**Conseil économique et social**

**Commission économique pour l'Europe****Comité des transports intérieurs****Forum mondial de l'harmonisation des Règlements  
concernant les véhicules****Cent cinquante-deuxième session**

**Accord de 1958 – Examen des projets d'amendements  
aux Règlements existants proposés par le GRSP****Projet de série 02 d'amendements au Règlement n° 94  
(Protection en cas de choc frontal)****Communication du Groupe de travail de la sécurité passive\***

«5.3 Emplacement de la source d'énergie électrique...».

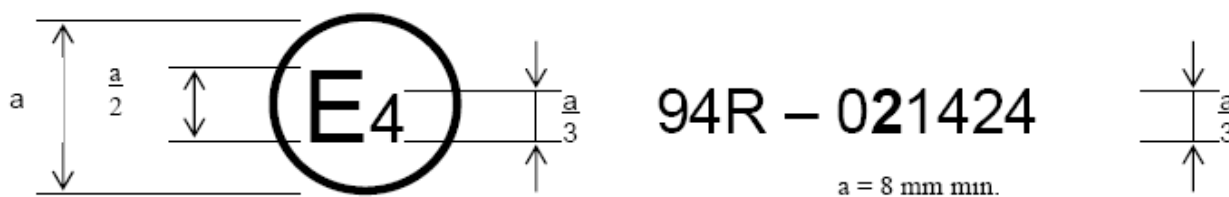
*Ajouter un nouveau paragraphe, ainsi conçu:*

Modèle A

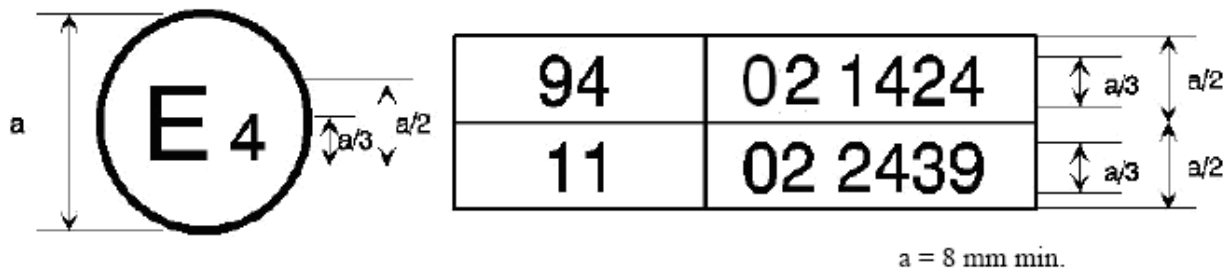
*Annexe 2, modifier comme suit:*

La marque d'homologation ci-dessus, apposée sur un véhicule, indique que le type de ce véhicule a été homologué aux Pays-Bas (E4), en ce qui concerne la protection des occupants en cas de collision frontale, en application du Règlement n° 94 sous le numéro d'homologation 021424. Le numéro d'homologation indique que l'homologation a été délivrée conformément aux prescriptions du Règlement n° 94 tel que modifié par la série 02 d'amendements.

La marque d'homologation ci-dessus, apposée sur un véhicule, indique que le type de ce véhicule a été homologué aux Pays-Bas (E4), en application des Règlements n<sup>os</sup> 94 et 11<sup>1</sup>. Les deux premiers chiffres des numéros d'homologation signifient qu'aux dates où les homologations respectives ont été délivrées, le Règlement n<sup>o</sup> 94 comprenait la série 02 d'amendements et le Règlement n<sup>o</sup> 11 la série 02 d'amendements.»

Figure 1  
Mesure de  $V_b$ ,  $V_1$  et  $V_2$

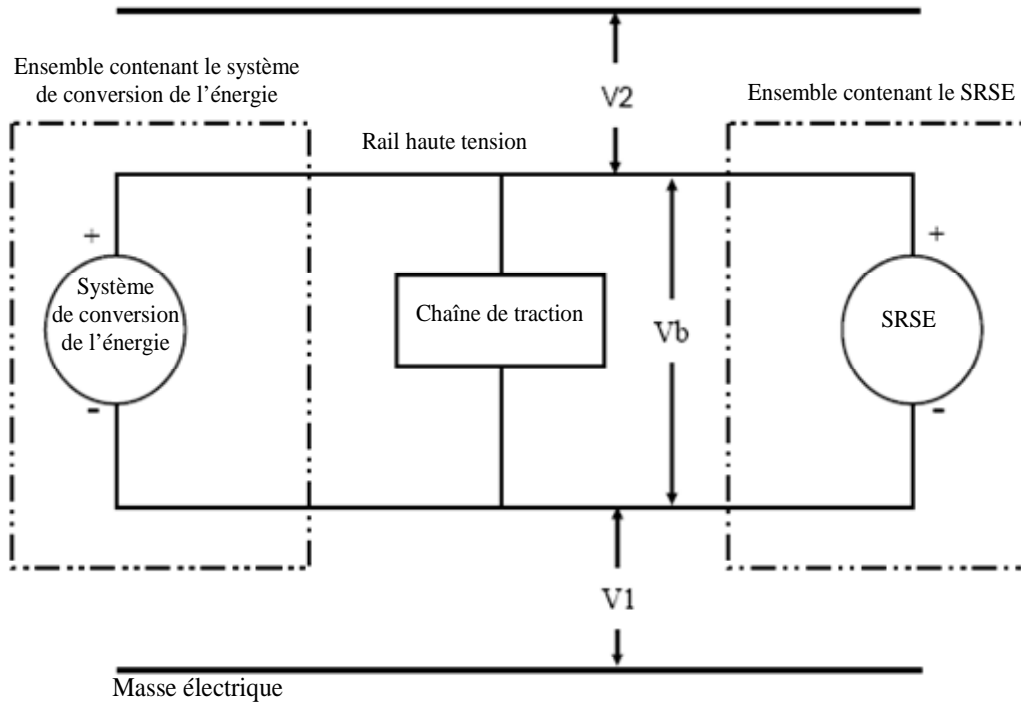
Après l'essai de choc, mesurer les tensions des rails haute tension ( $V_b$ ,  $V_1$  et  $V_2$  sur la figure 1).

La tension doit être mesurée entre 5 et 60 secondes après le choc.

Figure 2

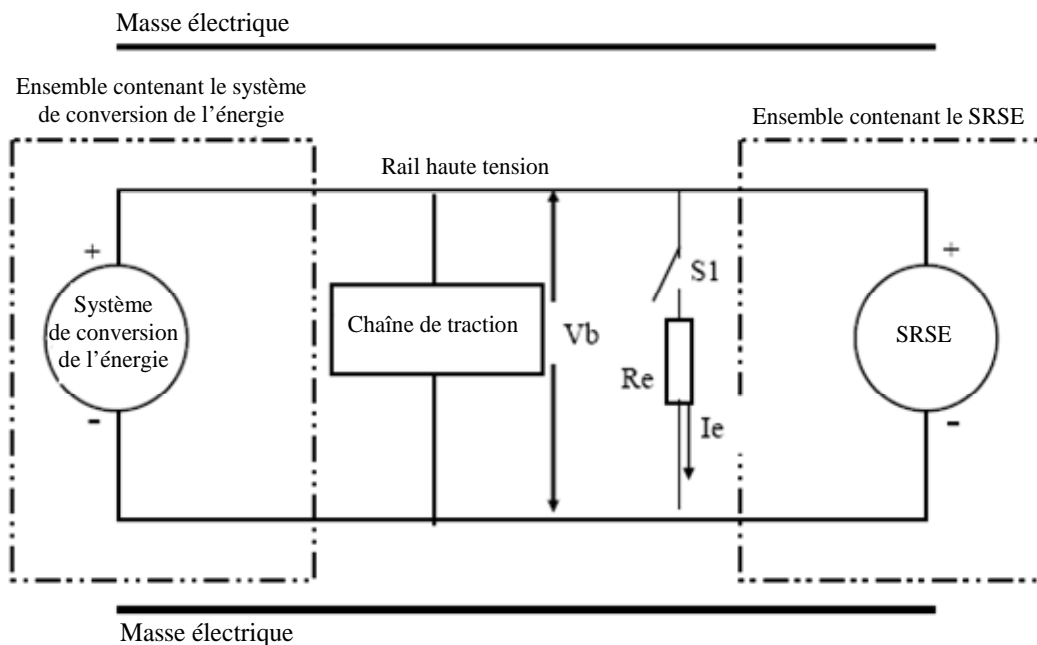
Avant le choc, un commutateur  $S_1$  et une résistance de décharge connue  $R_e$  sont branchés en parallèle à la capacitance requise (voir fig. 2).

Au minimum 5 secondes et au maximum 60 secondes après le choc, fermer le commutateur  $S_1$  puis mesurer et consigner la tension  $V_b$  et l'intensité  $I_e$ . Le produit de la tension  $V_b$  par l'intensité  $I_e$  est intégré à la période qui s'écoule entre le moment où l'on ferme le commutateur  $S_1$  ( $t_c$ ) et celui où la tension  $V_b$  redescend sous le seuil de la haute tension de 60 V en courant continu ( $t_h$ ), ce qui permet d'obtenir l'énergie totale (ET) en joules, comme suit:

Figure 3  
Mesure de  $V_1'$

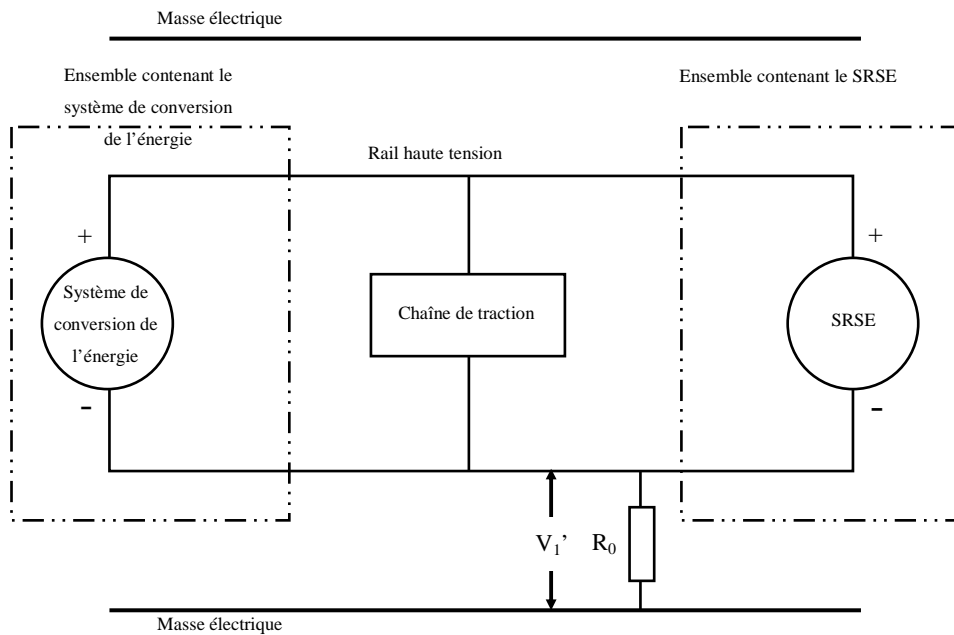
Si  $V_1$  est égale ou supérieure à  $V_2$ , insérer une résistance normalisée connue ( $R_o$ ) entre le pôle négatif du rail haute tension et la masse électrique. La résistance  $R_o$  étant en place, mesurer la tension ( $V_1'$ ) entre le pôle négatif du rail haute tension et la masse électrique (voir la figure 3). Calculer la résistance d'isolement ( $R_i$ ) en appliquant la formule ci-dessous:

Figure 4  
Mesure de  $V_2'$

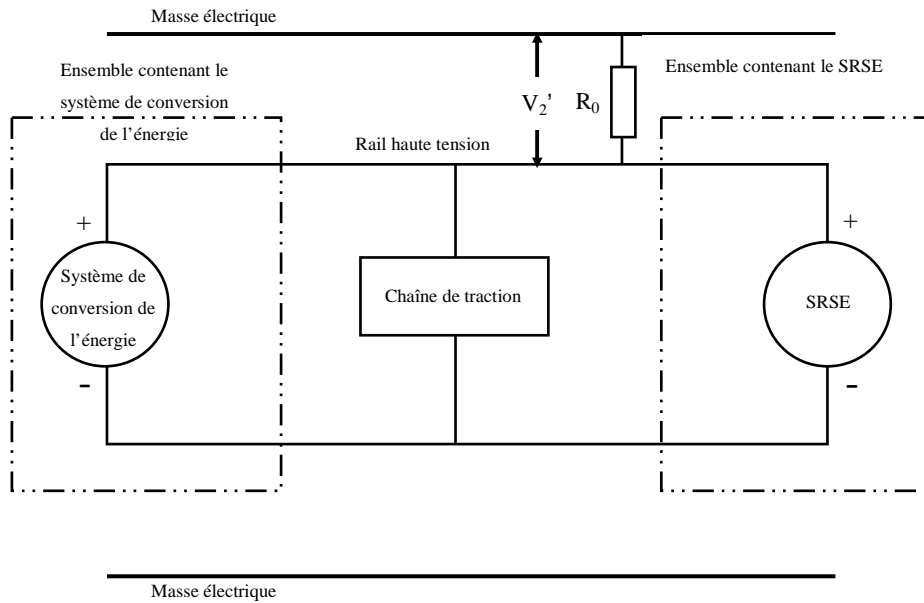
Si  $V_2$  est supérieure à  $V_1$ , intercaler une résistance normalisée connue ( $R_o$ ) entre le pôle positif du rail haute tension et la masse électrique. La résistance  $R_o$  étant en place, mesurer la tension ( $V_2'$ ) entre le pôle positif du rail haute tension et la masse électrique (voir la figure 4).

Figure 1  
Doigt d'épreuve articulé

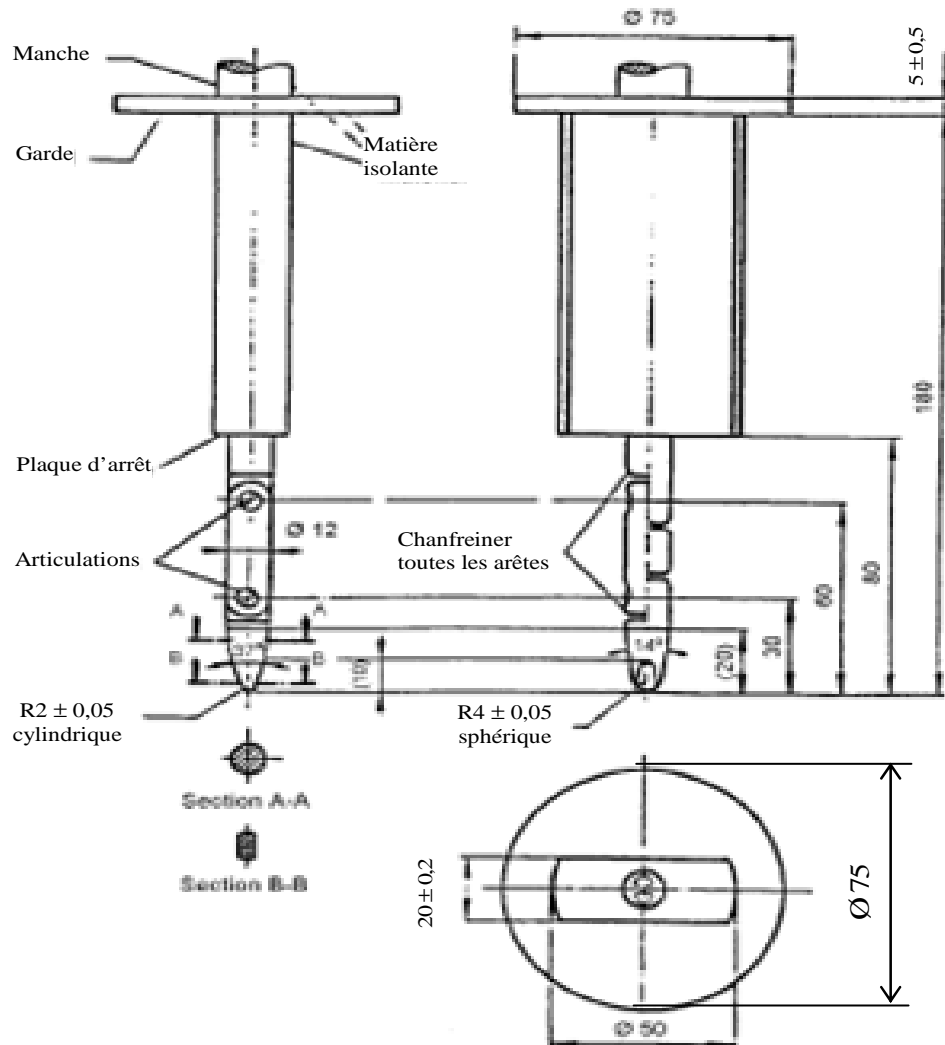
Placer le doigt d'épreuve articulé, décrit à la figure 1 de l'appendice 1, dans tous les interstices ou les ouvertures de la protection physique, avec une force de  $10\text{ N} \pm 10\%$ , aux fins de l'évaluation de la sûreté électrique. Si le doigt entre partiellement ou entièrement dans la protection physique, le placer dans toutes les positions indiquées ci-dessous.

À partir de la position verticale, plier progressivement les deux articulations du doigt d'épreuve jusqu'à former un angle maximum de  $90^\circ$  par rapport à l'axe de la section adjacente du doigt et les placer dans toutes les positions possibles.

Les deux articulations doivent permettre un mouvement de 90° dans le même plan et dans la même direction, avec une tolérance comprise entre 0 et + 10°.».
